## RELATÓRIO TÉCNICO SUPLAN ATENDIMENTO DE CONDICIONANTES

**Ref.:** Atendimento de condicionantes do PLU nº 178.560/15

**Empreendimento:** Complexo Logístico LE

**PLU:** 178.560/15

*Figura 01 – croqui com as intervenções propostas pelo empreendedor*

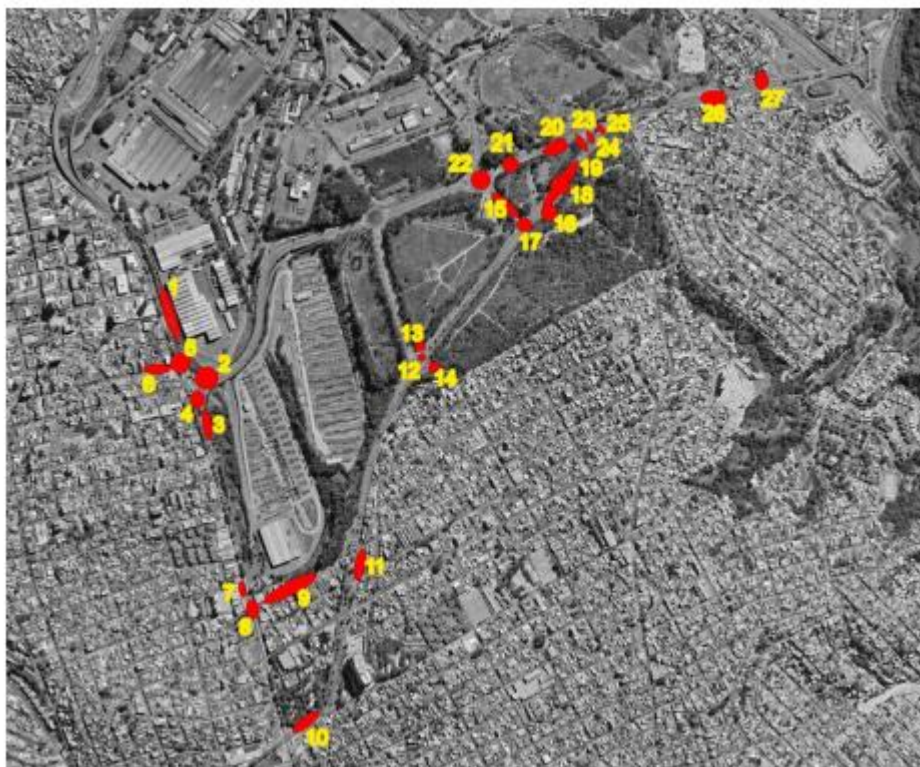
O estudo também apresentou cenários contemplando a implantação de obras de artes em duas das interseções analisadas e concluiu que as intervenções em nível propostas são capazes de manter a fluidez do trânsito, não apresentando benefícios que justifiquem o alto custo de implantação e os respectivos impactos ambientais que gerariam a solução em desnível.

Conforme informado no material protocolado o estudo ainda não está em nível de detalhamento projetual, a ser desenvolvido após a aprovação do mesmo pelo Compur. Dessa forma, não contemplou as soluções relacionadas às ciclovias e circulação de pedestres em toda sua integridade, que serão desenvolvidas no projeto executivo.

De modo geral, o estudo trouxe melhorias e intervenções que promovam uma maior segurança ao pedestre solucionando conflitos atualmente existentes de dificuldades de travessia, como por exemplo na interseção da av. Waldyr Soeiro Enrich com av. Joaquim de Oliveira. Em algumas intervenções as travessias de pedestres precisam ser mais detalhadas nos projetos executivos, visando garantir maior segurança no atravessamento, principalmente na transposição de várias faixas de trânsito simultaneamente. Por exemplo, na interseção da Avenida Olinto Meireles com Rua dos Americanos (intervenção 8), a ampliação das faixas de trânsito no cruzamento implica a supressão de parte do canteiro central, usado atualmente como ponto de espera para o atravessamento da avenida. Na travessia semaforizada a ser implantada na av. Waldyr Soeiro Enrich é necessário considerar o tempo semafórico para garantir a travessia das 6 faixas de circulação viária e a implantação de canteiros adequados para espera.

Em relação às ciclovias, algumas intervenções suprimem trechos de ciclovias existentes ao longo da av. Olinto Meireles para aumento da capacidade de circulação viária. Ressaltamos que as soluções deverão incorporar a implantação das ciclovias de maneira contínua em todos os trechos especificados na condicionante 16 do PLU e que a revisão da ciclovia nesta avenida, bem como em outros locais eventualmente impactados pelos projetos executivos resultantes da condicionante 15, deverá ser considerada de maneira integral.

- As intervenções para estruturação e melhoria das rotas de circulação de pedestres, deverão ser resultado da análise do comportamento simulado da demanda dos diferentes turnos de trabalho do Complexo;

- As intervenções para estruturação e melhoria das rotas de circulação de pedestres deverão considerar os diversos destinos possíveis dos transeuntes da área de abrangência dos projetos, inclusive os pontos de embarque e desembarque de passageiros de ônibus existentes e a serem implantados, os acessos aos espaços públicos vizinhos e demais pontos de interesse;

- Deverão ser implantadas travessias de pedestres em todas as intervenções propostas com destaque para a preferência dos modais não motorizados de deslocamento, especialmente no que diz respeito aos critérios de conforto, encurtamento de distâncias e segurança;

- Os canteiros centrais somente poderão ser concebidos como espaço para espera de pedestres em atravessamento se dotados de largura adequada, comodidade e segura;

- Indicação de tempos semafóricos adequados para as travessias de pedestres assim sinalizadas com preferência para os modais não motorizados de deslocamento;

- Compatibilização das ciclovias existentes e a serem implantadas em conformidade com a condicionante 16 do PLU e sem prejuízos à circulação de pedestres e ciclistas na solução de eventuais incompatibilidades com os projetos viários analisados na diretriz 1.1 do Anexo I.
